MODIFICACIÓN PUNTUAL DEL PGOU DE PEGO

“CANTERA PEÑALBA”

VERSIÓN INICIAL (Conforme al artículo 54.1 TRLOTUP).

Expediente: 685/2022

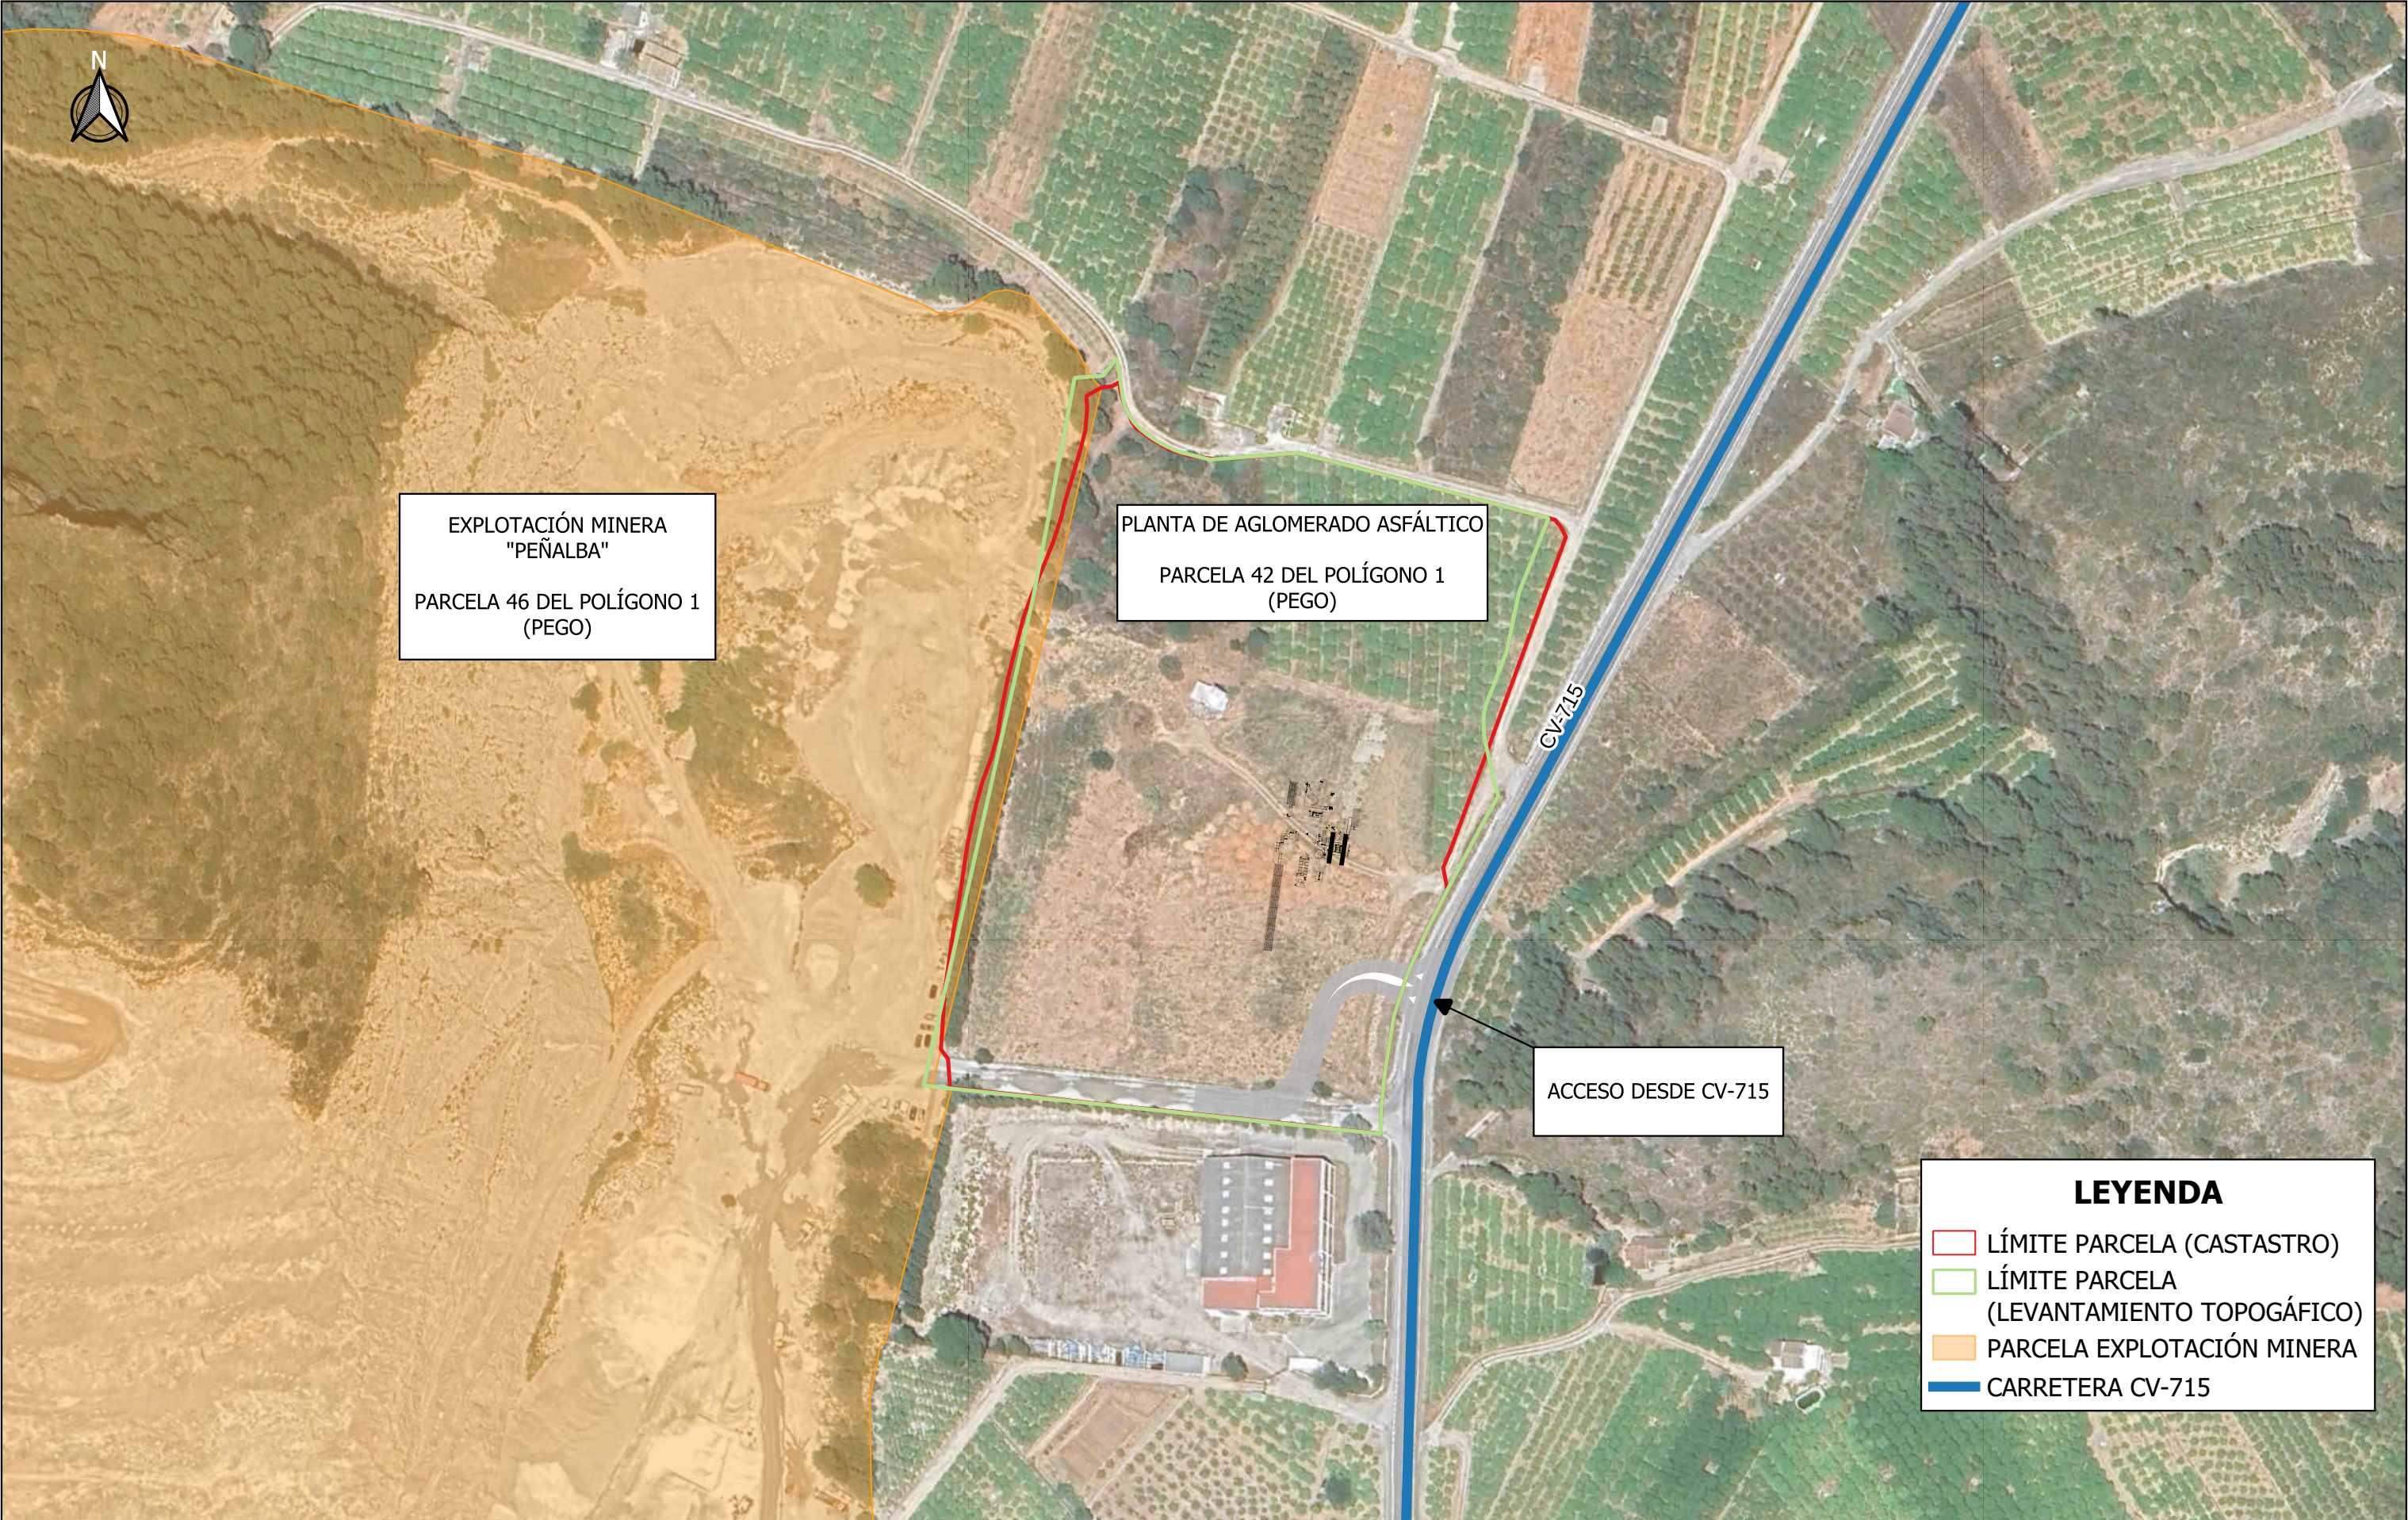
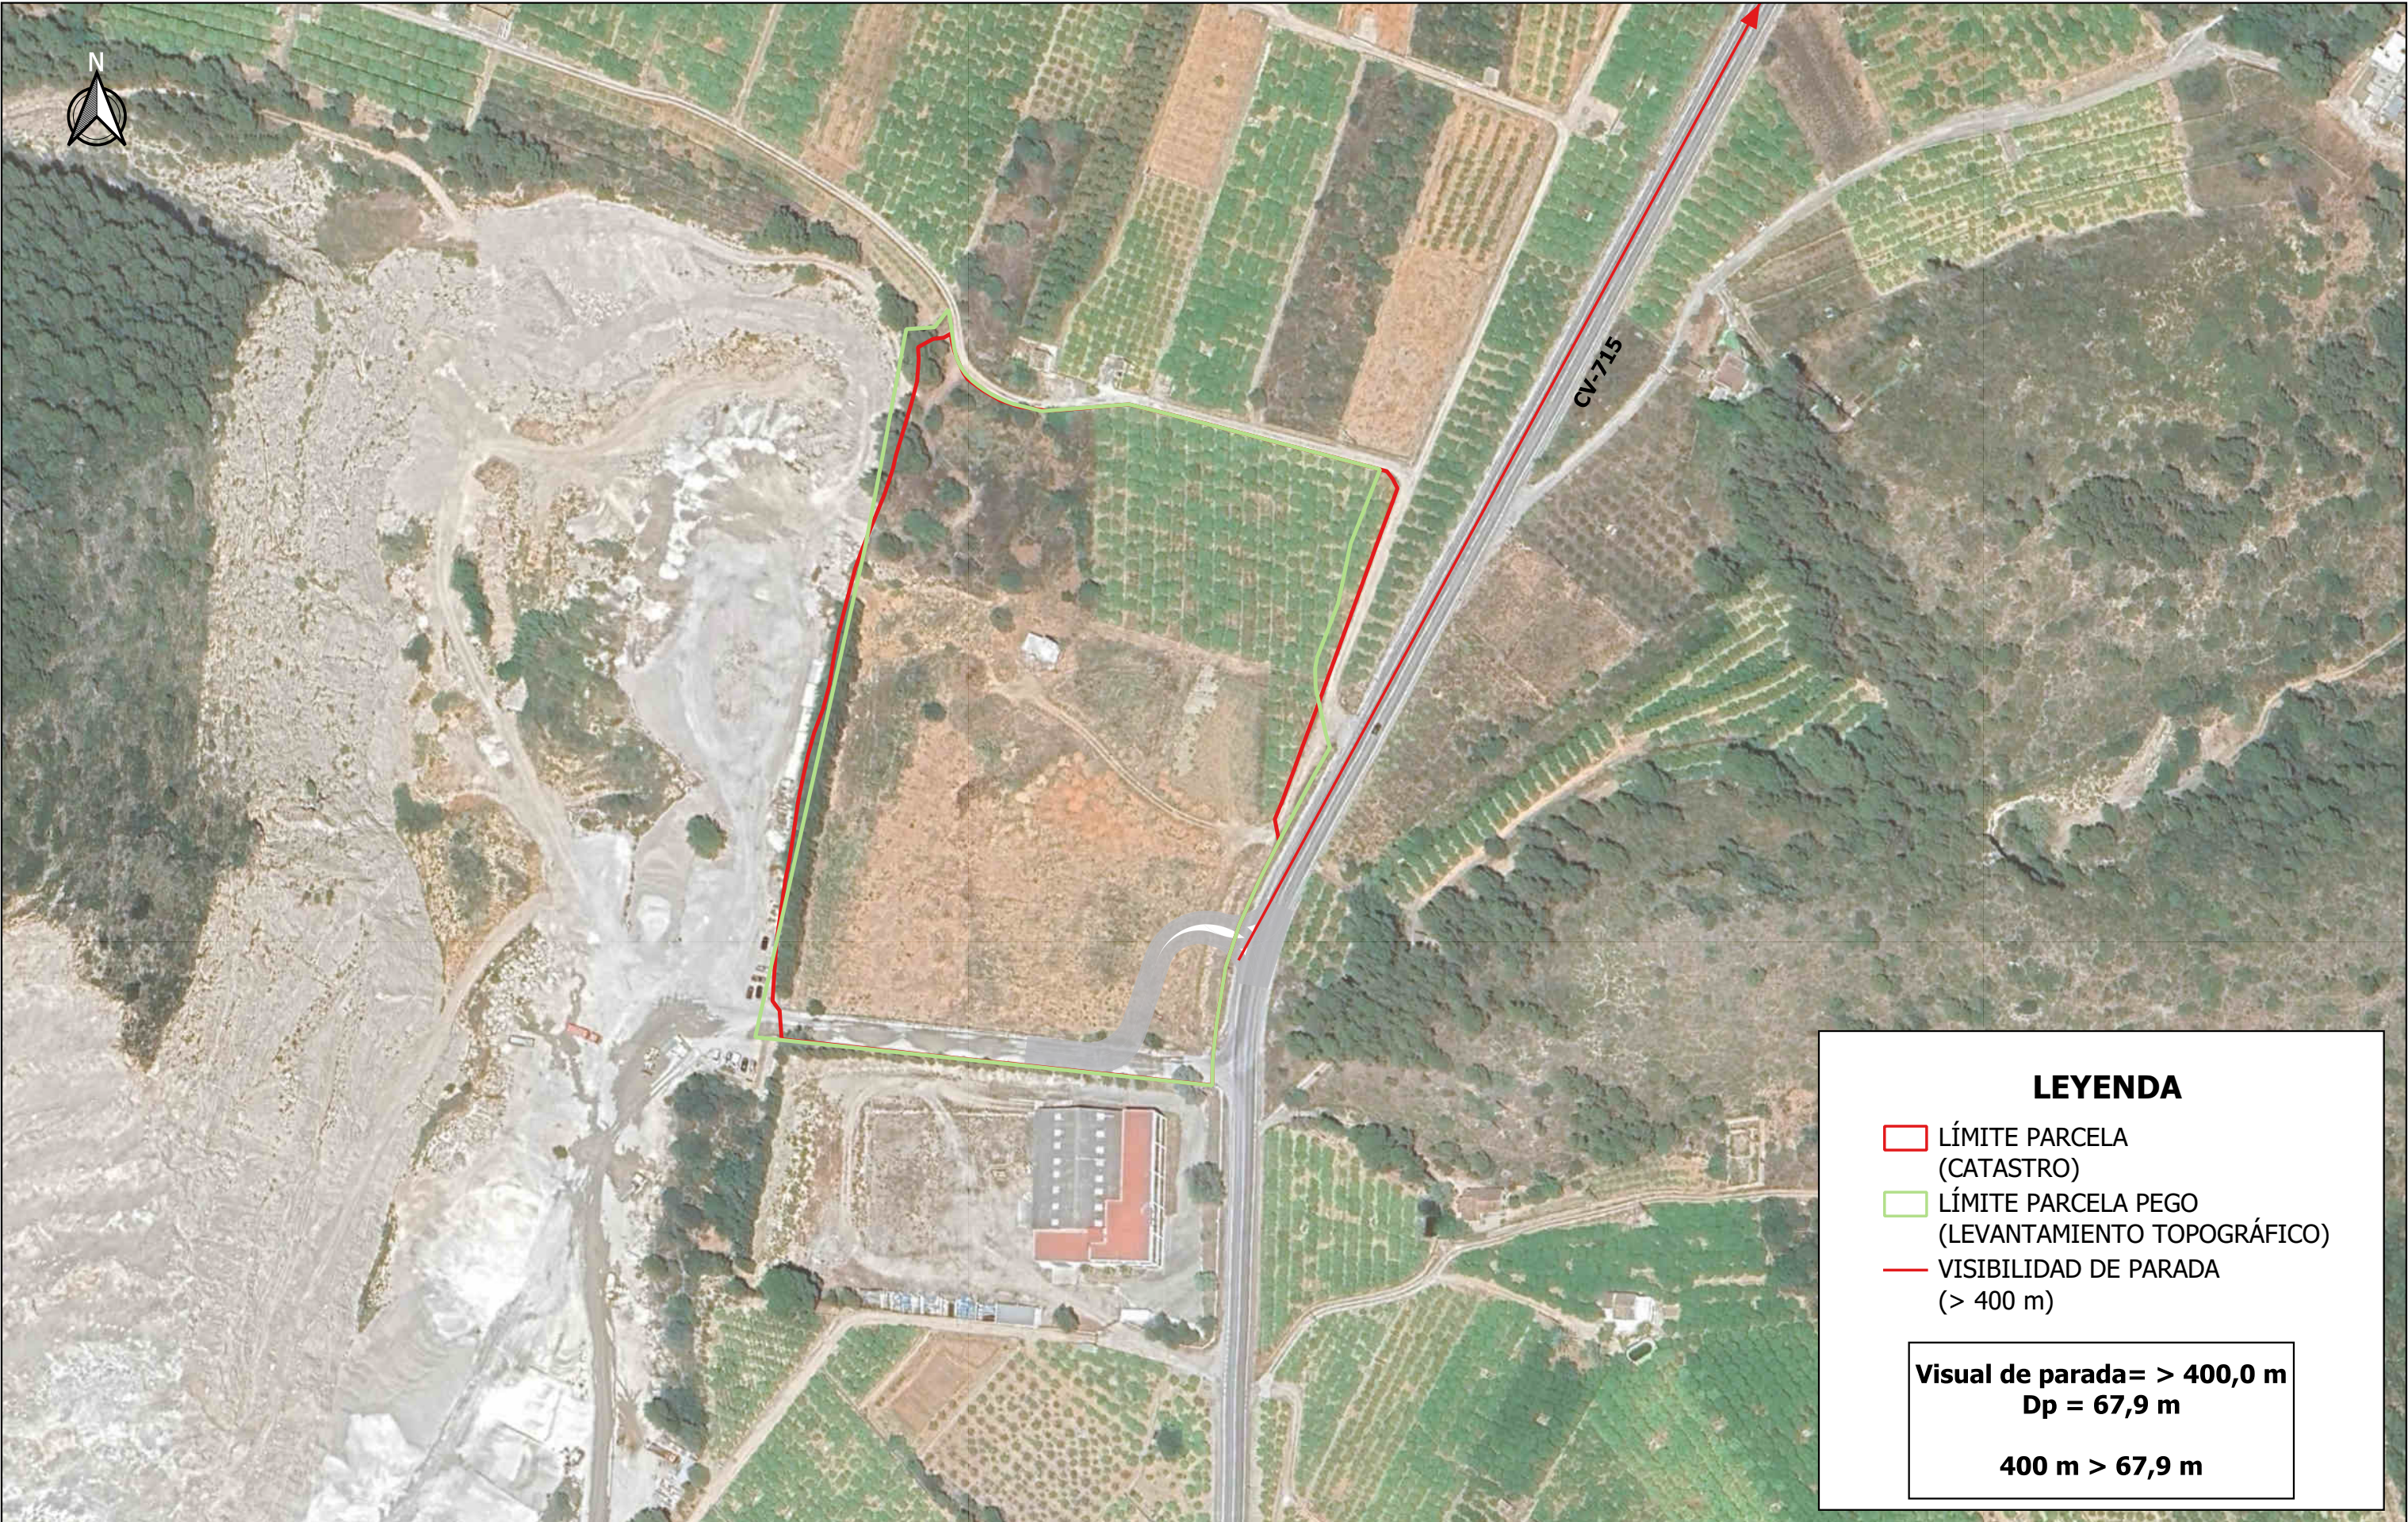
- **Estudio de visibilidades del acceso propuesto** desde la carretera autonómica **CV-715**.
- La **propuesta de acceso debe cumplir con la Orden FOM/273/2016, de 19 de febrero**, por la que se aprueba la **Norma 3.1-IC Trazado**, de la Instrucción de Carreteras (existencia de las visibilidades requeridas, diseño acorde a la IMD en el año horizonte del **tráfico total generado** por la actividad existente de **cantera** y la futura actividad propuesta de **planta de aglomerado**, teniendo en cuenta el vehículo patrón característico). La propuesta de acceso debe ser compatible con un sistema de drenaje adecuado en la zona del acceso, evitando la llegada a la calzada de aguas de escorrentía, etc.

El presente apartado tiene por objeto estudiar la visibilidad en la propuesta de acceso realizada en el PK 5+725 de la carretera CV-715, que permiten el acceso a la futura Planta de Aglomerado Asfáltico proyectada en la parcela 42 del polígono 1 del T.M. de Pego (Alicante).
